Avis IRSN N° 2016-00135

Objet : EDF - Centrale nucléaire de Paluel

Instruction des études associées au réexamen de sûreté des réacteurs de 1300 MWe
après 30 ans de fonctionnement

Thème CFT7 - Vérification de la conception du bâtiment H

Figure 1 -- Localisation du Bâtiment H du CNPE de Paluel et position des galeries SEC tranche n° 1

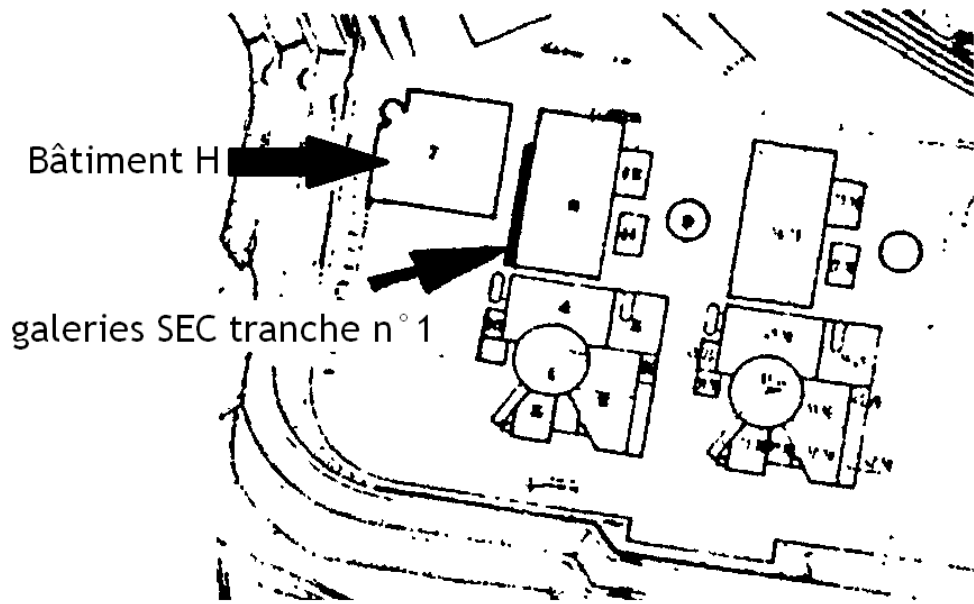
Localisé au nord du site de Paluel, le bâtiment H est constitué de six blocs en béton armé séparés par des joints de dilatation de 2 cm. La galerie SEC du réacteur n° 1 est localisée le long de la salle des machines (cf. figure 1 en annexe 2).

Figure 2 - Vue en plan du Bâtiment H du CNPE de Paluel

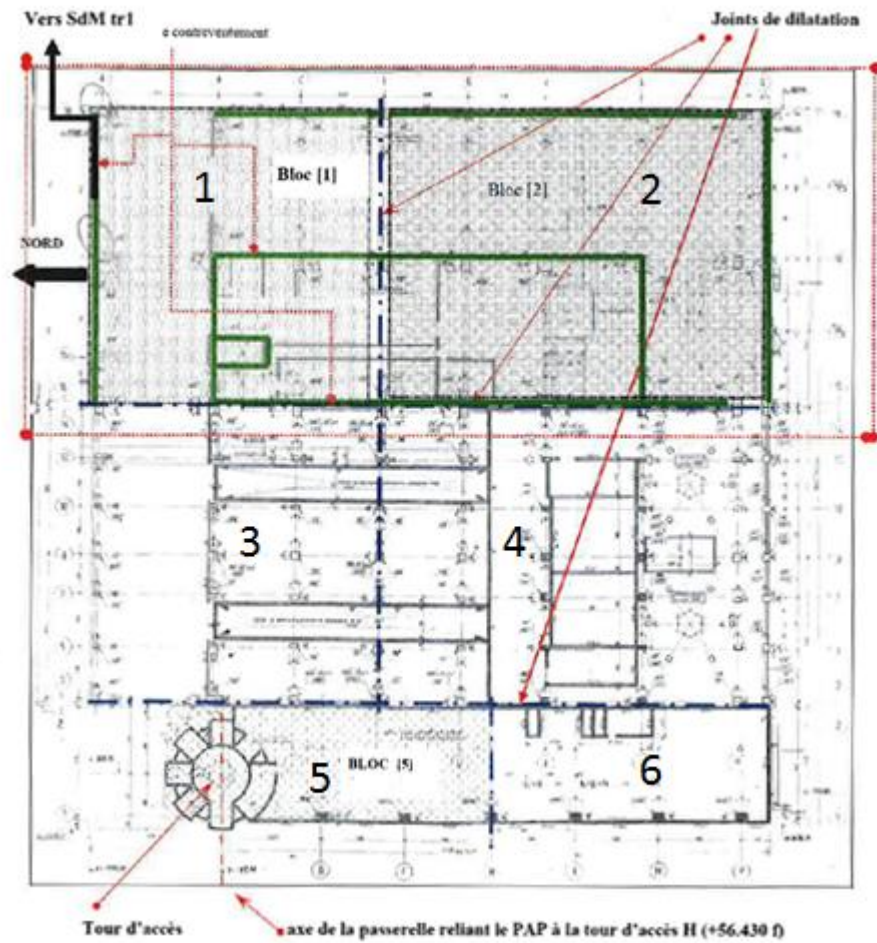
L'analyse du comportement sous séisme des blocs 1 et 2, mitoyens des galeries SEC, est effectuée à partir d'un modèle linéaire élastique. EDF précise que les blocs 3 à 6 ne sont pas susceptibles d'agresser les galeries SEC compte-tenu de leur éloignement. Cependant, compte tenu de l'élancement de la tour d'accès située sur le bloc 5, l'exploitant a évalué l'impact en cas de séisme, sur les blocs 1 et 2, d'un choc qui pourrait se produire entre le bloc 5 et les blocs 3 et 4 (cf. figure 2 en annexe 2).
